後付部品のマフラーに関わる自主改善の実施について

令和3年7月15日

通知者の氏名 株式会社トヨタカスタマイジング&ディベロップメント  
 又は 名称 代表取締役社長 稲垣 和也  
 住 所 神奈川県横浜市港北区師岡町800

## 改善箇所説明図

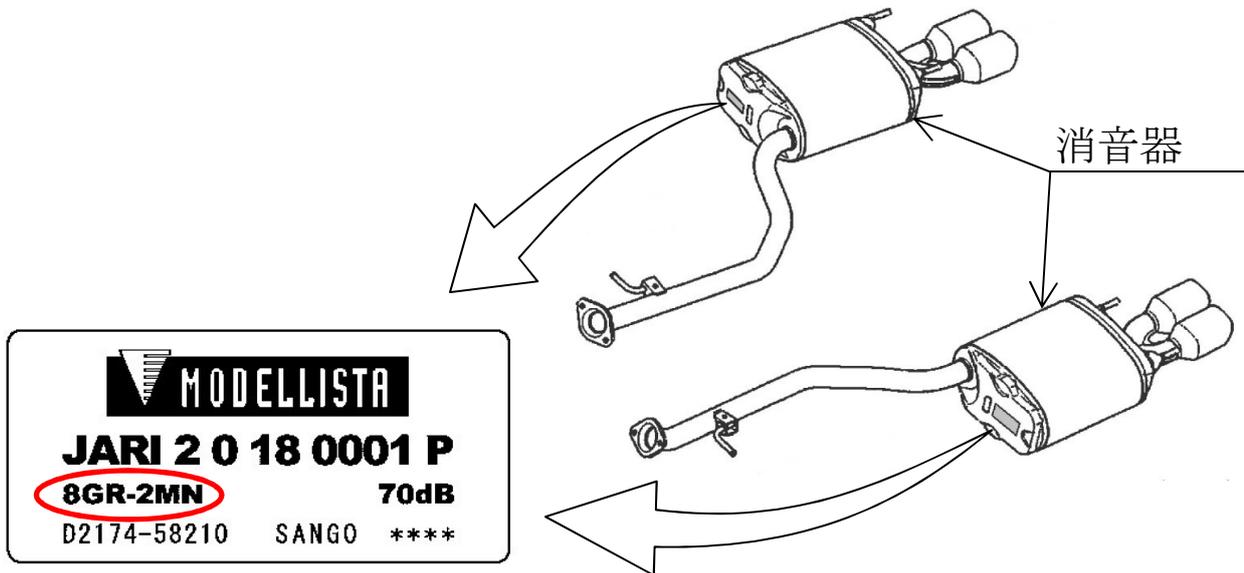
基準不適合発生箇所

トヨタクラウン3.5RSグレード専用のリヤバンパーに装着するエアロ部品と共に使用する後付部品の消音器において、保安基準に適合していることを示すために消音器に表示しているプレートに記載された原動機型式が誤っていた。そのため、保安基準適合性の確認ができない。

### 改善の内容

当該商品購入のユーザーに対し、保安基準適合性の確認をするための書面を配布する。
